Réponses à l'avis n° 2024APO87 du
23 juillet 2024
de la Mission Régionale d'Autorité
Environnementale d'Occitanie

*Projet de renouvellement d'une carrière de roches
ornementales*

Pétitionnaire : Carrière Sud Pompignan (CSP)

Commune de Pompignan (30)

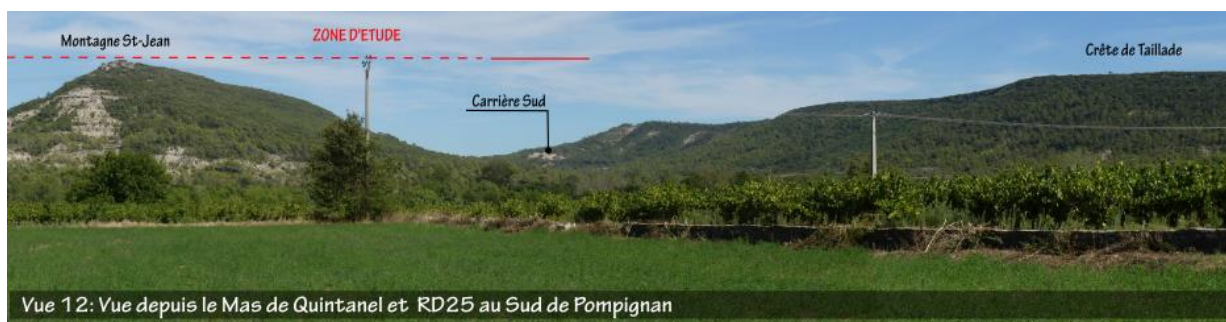
L'étude indique que les modifications paysagères liées au projet (secteur sud) « sont difficilement perceptibles » et l'intervisibilité avec les autres carrières est jugée « très faible depuis la plaine ». La MRAe relève que l'analyse des incidences paysagères du projet d'extension (pages 102 à 107 -tome II) n'est pas étayée de photomontages permettant de valider les conclusions avancées.

Le débroussaillage réglementaire va modifier la densité de végétation sur une largeur de 50 m autour de la zone d'extraction et des zones de stockage pouvant les rendre plus perceptibles, de même que les nouvelles installations de traitement des matériaux (panache de poussière...) ou le merlon envisagé comme écran sonore. Ces impacts paysagers potentiels ne sont pas évalués.

L'étude ne propose pas de phasage pour la remise en état des deux sites. Celle-ci interviendra majoritairement en fin d'exploitation. Le secteur nord étant le plus perceptible depuis la plaine, et les activités d'extraction étant arrêtées sur ce secteur, la MRAe estime qu'une remise en état des anciens fronts de taille et des secteurs les plus visibles, qui ne sont plus utilisés, doivent faire l'objet d'une remise en état dès que possible.

La MRAe recommande :

- que l'étude soit complétée par des photomontages permettant d'étayer ses conclusions aux différentes échelles de perception, en tenant compte des effets du débroussaillage réglementaire et des activités de traitement des matériaux,
- que la remise en état du secteur nord soit envisagée dès que possible sur les zones qui ne sont plus exploitées.

En raison de sa position dominante par rapport à la plaine de Pompignan (+ 150 à 200 m), sur le versant de la Crête de la Taillade, et du contexte topographique local faisant écran (Montagne Saint Jean), le secteur Sud de la carrière est principalement perceptible depuis des points de vue éloignés d'environ 3 km et plus comme l'illustre le reportage photographique présenté dans le chapitre 4.10.6 de l'étude d'impact (PJ04 Tome 1).

Extrait du reportage photographique

En raison des perspectives mais aussi de l'éloignement des points de vue, la modification de la densité de la végétation dans un rayon de 50 m, liée à l'application des obligations légales de débroussaillage, n'induit pas d'incidences significatives sur l'accentuation de la perceptibilité de la carrière et ne contribuera pas à la dégradation de l'ambiance paysagère à l'échelle du grand paysage.
